V Říčanech dne 14.03.2023

Reg. č.: VZ-45/23

Vysvětlení zadávací dokumentace č. 1 - 54 k veřejné zakázce „II/102 Davle“

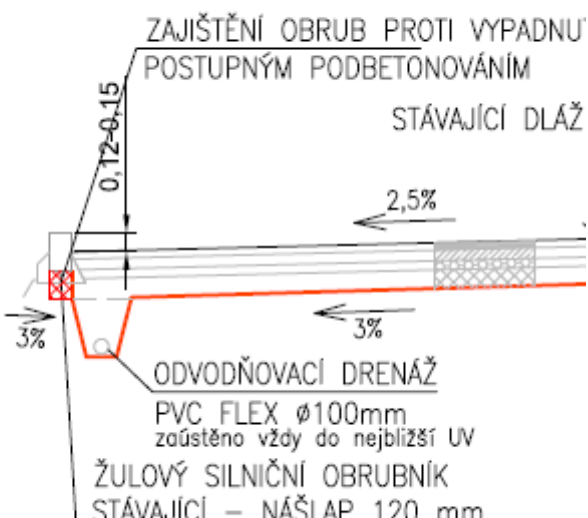
Znění žádosti o vysvětlení zadávací dokumentace:	
8	SO 101 obsahuje položku č. 567554 – „VRST PRO OBNOVU A OPR RECYK ZA STUD CEM A ASF EM TL DO 250MM“. K této položce chybí specifikace, pouze v diagnostice je obecně uvedeno „provést recyklaci podkladních vrstev vozovky s přídavkem drobného drceného kameniva, cementu a asfaltové emulze v tloušťce 200 mm“ Jedná se o zadání, které je na hranici parametrického zadání, které zadavatel alibisticky standardně používá, přičemž se povětšinou odkazuje na TP 208, když požaduje vrstvu, která bude v souladu s tímto TP. My, jako přímý realizátor vybaven veškerým strojním vybavením pro provádění recyklace za studena s přidáním pojiv, jsme si vědomi, že v TP 208 je přímo uvedeno, že průkazní zkouška může být provedena až po odebrání vzorků recyklační frézou a tyto možnosti při komunikaci, která je provozována, zadavatel ani zpracovatel diagnostiky či projektu nemá. Nicméně existuje jednoduchá a velmi reálná možnost, jak zadat provedení těchto prací spravedlivě tak, aby zadání nebylo vůči zadavateli ani zhotovitelům nespravedlivé a nenutilo jednu nebo druhou stranu k nepřiměřenému riziku při stanovení nákladové a následně odbytové ceny, přičemž zejména parametrické zadání v případě, kdy je z diagnostiky zřejmé, že existuje reálná možnost, že bude nutné přidat kamenivo pro zajištění optimální křivky zrnitosti výsledné vrstvy, je čistým riskem účastníků, kdy jsou nuceni bez jakýchkoliv relevantních podkladů,

Navrhujeme, aby zadavatel v rámci transparentního zadání opravil výkaz výměr tak, aby stanovil s rezervou maximální možnou objemovou hmotnost výsledných vrstev, přičemž by stanovil množství pojiv odpovídající řekněme maximálnímu možnému množství přidaných pojiv a to zvláštní položkou pro cement, zbytkové množství asfaltového pojiva. Přičemž se po zajištění validní průkazní zkoušky, či zkoušky typu, kterou si samozřejmě po odebrání vzorku recyklační frézou může objednat, či kontrolně provést investor u své laboratoře, stejně tak, jak to provede zhotovitel a následně dojde k fakturaci, která bude odpovídat skutečnému množství. Když dojde k jednoduchému pronásobení objemu recyklovaného materiálu zjištěnou objemovou hmotností a odsouhlasenou zkouškou typu, dojde tak ke stavu, kdy obě strany budou reálně provádět měřený kontrakt bez nepřiměřeného rizika ocenění níže uvedených položek č. 567544 bez existující zkoušky typu.

567554	VRST PRO OBNOVU A OPR RECYK ZA STUD CEM A ASF EM TL DO 250MM	3 990,00	M2
567544.A	Asfaltové pojivo - pěnoasfalt, asfaltová emulze - 4% - zbytkového množství	91,770	T
567544.B	Přidání drceného kameniva – 1 cm tl.	39,90	M3
567544.C	Cement - 4%	91,770	T

Vysvětlení zadávací dokumentace:

Vzhledem k výše uvedenému doporučujeme, aby účastníci nabídli cenu vždy za jednotku množství a po provedení validní průkazní zkoušky bude tato jednotková cena použita při konečném výpočtu ceny za jednotku recyklace

567544.A	Asfaltové pojivo - pěnoasfalt, asfaltová amulze	1	T
567544.B	Přidání drceného kameniva.	1	M3
567544.C	Cement	1	T
